**Bauleitplan der Gemeinde Westerholt
Bebauungsplan Nr. 28 „Einzelhandelsflächen Terheider Weg“**

Beteiligung gemäß § 4 Abs. 1 BauGB

Aufstellung des Bebauungsplans Nr. 28 der Gemeinde Westerholt „Einzelhandelsflächen Terheider Weg“; Frühzeitige Beteiligung der Behörden und sonstigen Träger öffentlicher Belange gem. § 4 Abs. 1 BauGB

1 Plan Maßstab 1 1.000

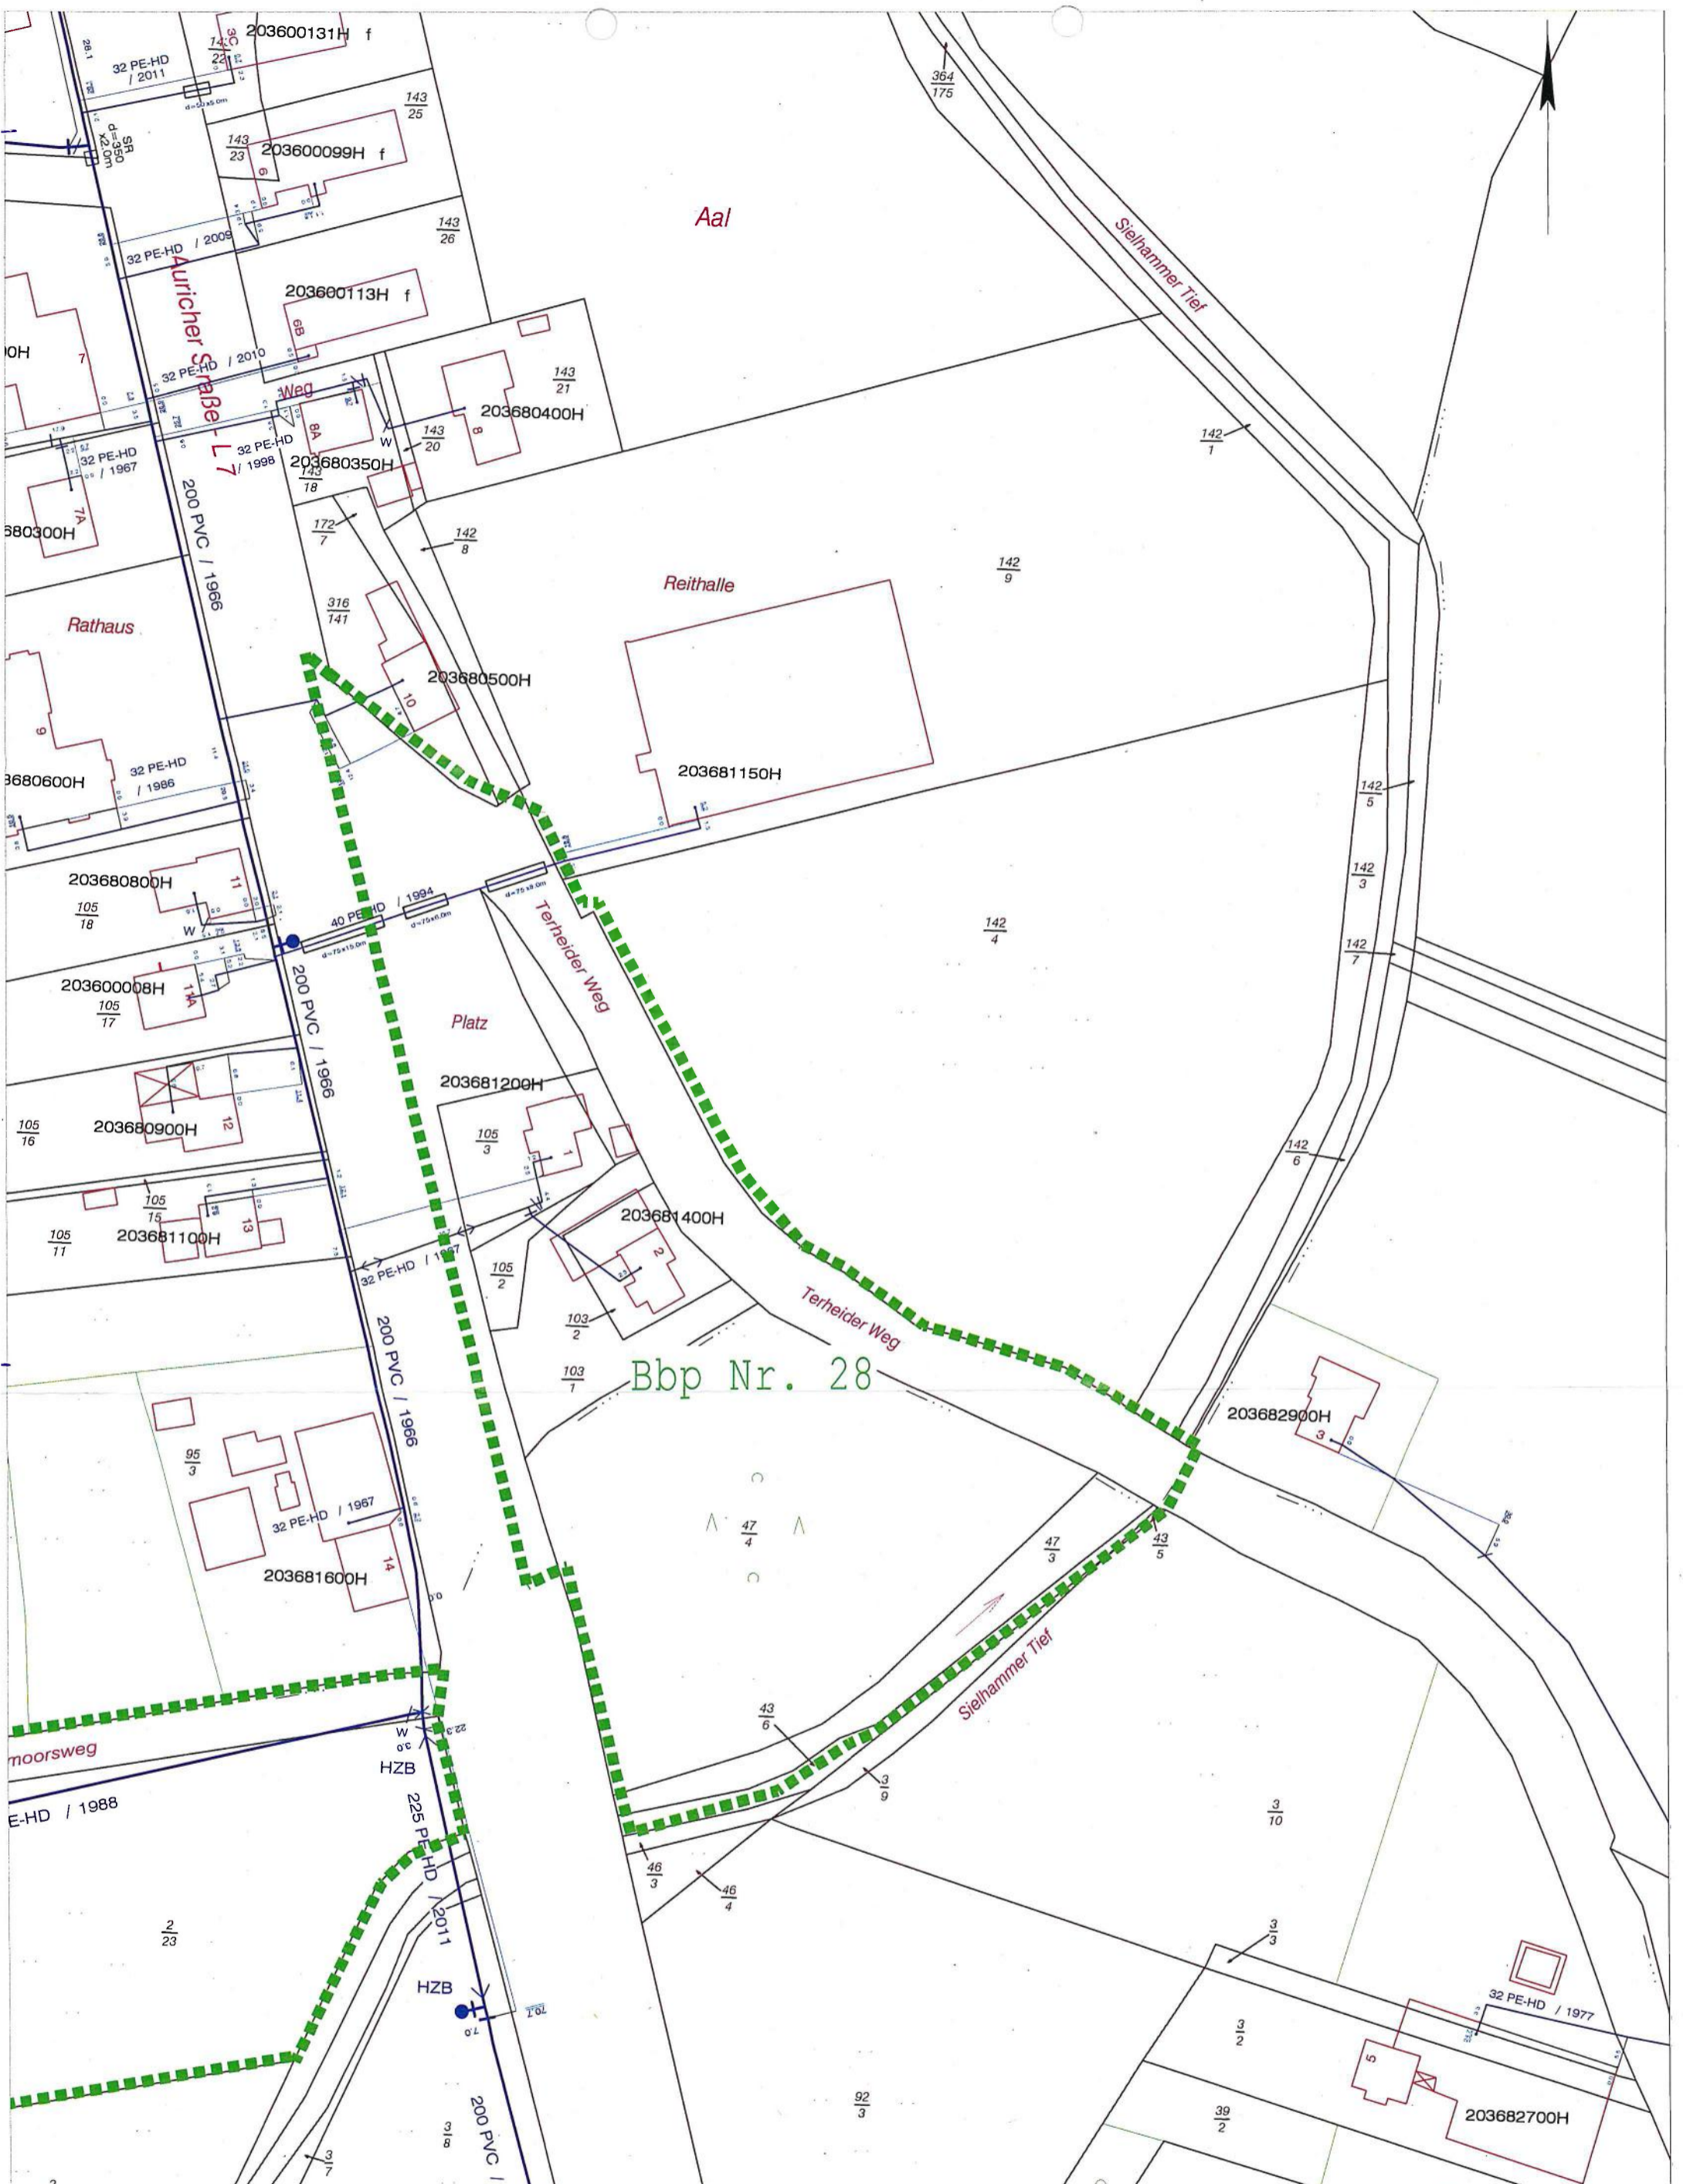
Im Bereich des Bebauungsgebietes befinden sich Hausanschlussleitungen des OOVV. Diese dürfen weder durch Hochbauten noch durch eine geschlossene Fahrbahndecke, außer in Kreuzungsbereichen, überbaut werden.

Bei der Erstellung von Bauwerken sind gemäß DVGW Arbeitsblatt W 400-1 Sicherheitsabstände zu den Versorgungsanlagen einzuhalten. Außerdem weisen wir darauf hin, dass die Versorgungsanlagen nicht mit Bäumen überpflanzt werden dürfen.

Um für die Zukunft sicherzustellen, dass eine Überbauung der Leitungen nicht stattfinden kann, werden Sie gebeten, ggf. für die betroffenen Leitungen ein Geh-, Fahr- und Leitungsrecht einzutragen.

Die Einzeichnung der vorhandenen Versorgungsanlagen in dem anliegenden Lageplan ist unmaßstäblich. Die genaue Lage der Leitungen gibt Ihnen Dienststellenleiter Herr Söhlke von unserer Betriebsstelle in Harlingerland, Tel.: 04977-919211, in der Örtlichkeit an.
